## PROCES VERBAL DE SYNTHESE

### Objet : Procès-Verbal de synthèse

Enquête publique relative à la demande de permis de construire en vue de la création d'une centrale photovoltaïque en autoconsommation d'une puissance installée de 3,048 MWc, de la construction d'un poste de livraison (existant sur le site), de deux postes de transformation, d'une batterie de stockage, d'une citerne incendie de 120m3, sur une surface de 3,1 ha, jouxtant l'usine SOMATER, située sur la commune de MAROLLES LES SAINT CALAIS (72120).

Figure 1: Extrait de l'Atlas de la Zone Inondable de la Braye et localisation des emprises du projet en noir (Source: L'Atlas des Zones Inondables de la BRAYE en Loir-et-Cher, planche 5, 01/03/2017)

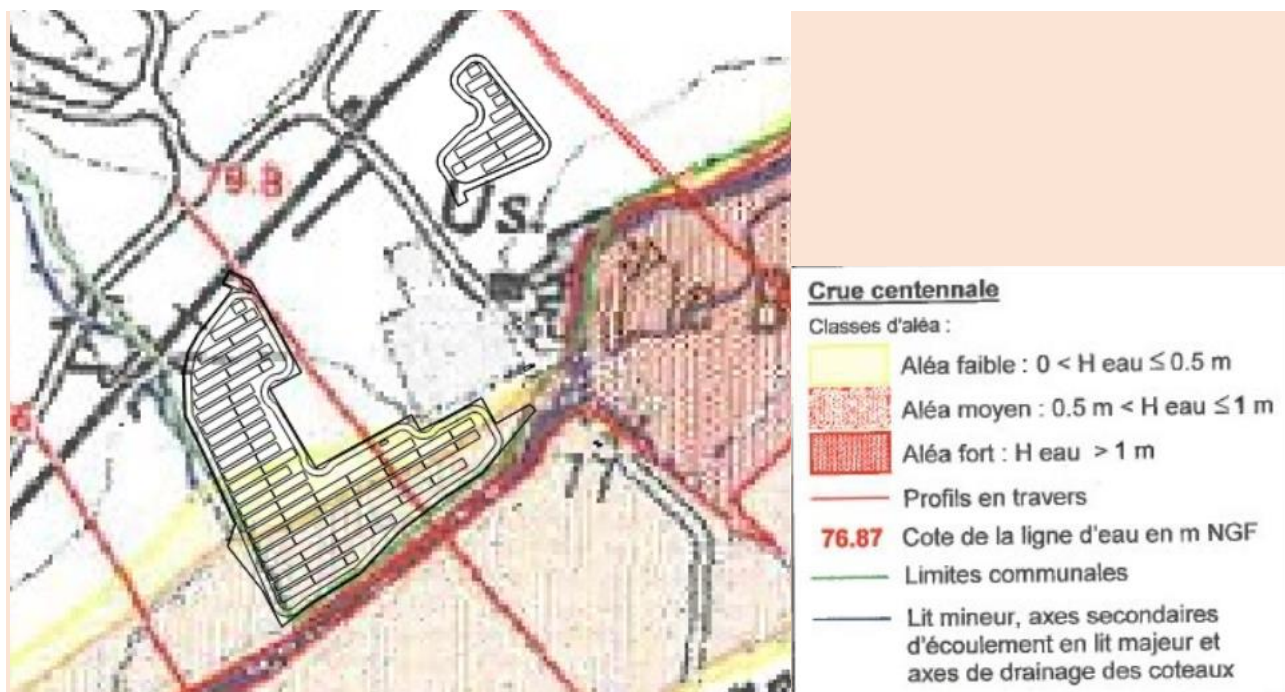
**Questions de la commissaire enquêteuse :** l'étude hydraulique a été réalisée et remise en mars 2025, après l'étude d'impact. En conclusion de l'étude, elle propose des modalités de gestion des eaux pluviales et ruissellements dont notamment la mise en place de plusieurs noues et de passages à gué ou de canalisations ou buse.

- Les locaux techniques seront implantés hors des zones potentiellement inondables par risque de crue fluviale ou par remontée de nappe (p. 140 de l'étude d'impact).

- Le point bas du site d'implantation du projet est situé à l'altitude de 79 m NGF (d'après les données LIDAR de l'IGN), soit 80 cm en dessous de la cote de ligne d'eau qui est de 79,8 cm (altitude atteinte par l'eau lors d'une crue de référence); Le point bas des panneaux sera surélevé à 1,10 m soit 30 cm au-dessus de la cote de crue de référence et 10 cm au-dessus du niveau maximum de hauteur des eaux qui est de 1 mètre (voir carte ci-dessous)

- 35 % des panneaux sont localisés en aléa moyen (hauteur des eaux entre 0,5 et 1m); 18 % en aléa faible (hauteur des eaux entre 0 et 0,5m) et 47% hors zone d'aléa

- Aucun élément du projet n'est en zone d'aléa fort
- La piste périphérique sera perméable
- La plantation de haies en périphérie du site permettra de limiter le phénomène d'inondation où 76 mètres linéaires sont localisés en zone d'aléa moyen (au sud-ouest du projet)

La centrale sera donc résiliente à l'inondation et par conséquent compatible avec les dispositions du PLUI.

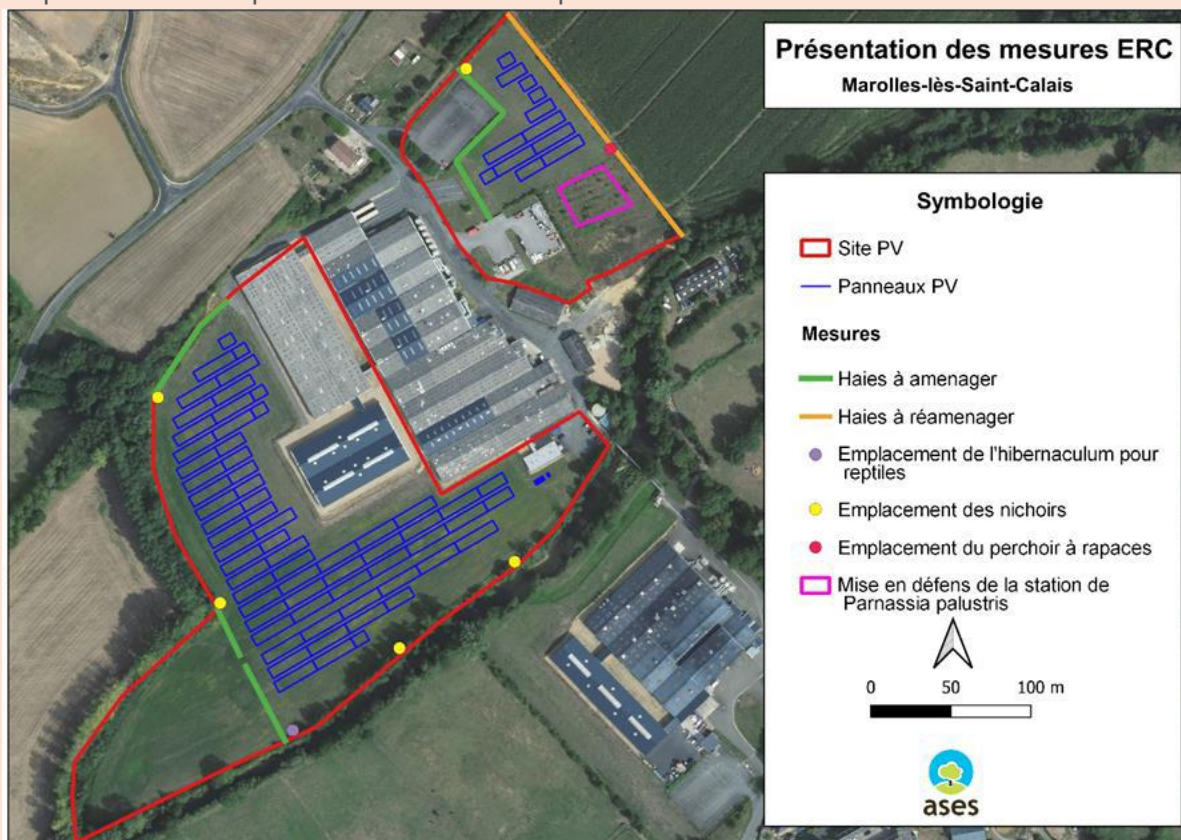
**Question de la commissaire enquêtrice :** Si la surface Zone humide est inférieure à 1000m<sup>2</sup>, quelles mesures de compensation prévoyez-vous ?

Le porteur de projet prévoit un câblage aérien permettant d'éviter de creuser des tranchées. L'impact sur la zone humide n'étant que faible (209 m<sup>2</sup>), les eaux de ruissellement alimentant les zones humides du site ne seront que peu affectées. Le projet n'est pas de nature à induire un impact significatif à compenser sur l'alimentation en eau de la zone humide et n'affectera pas l'apport en eau des cours d'eau en périphérie du site.

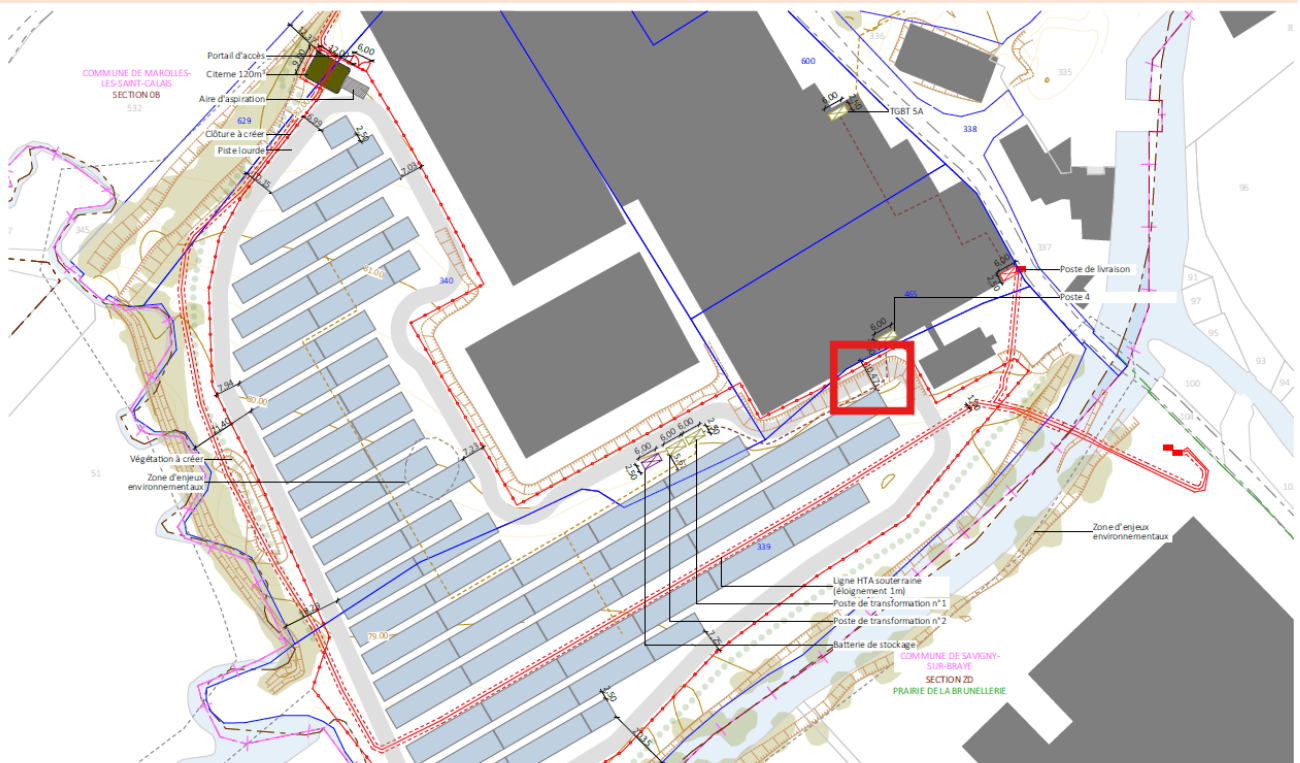
**Question de la commissaire enquêtrice :** Lors de notre 1ère rencontre, sur site, vous avez indiqué que les 2 entreprises, SOMATER et GREENYELLOW, sont indépendantes sur le site. GreenYellow assure la centrale photovoltaïque et SOMATER assure son usine. Vous avez dit qu'un ingénieur Prévention indépendant validera les hypothèses d'installation technique des équipements permettant à l'assureur de SOMATER de tenir compte de l'installation de la centrale solaire. Confirmez-vous cela et quand cette validation interviendra-t-elle ?

Le porteur de projet confirme ceci, cette clause est prévue dans la promesse de bail qui unit SOMATER et GREENYELLOW. Cette validation interviendra à la fin des travaux de construction et avant la mise en service.
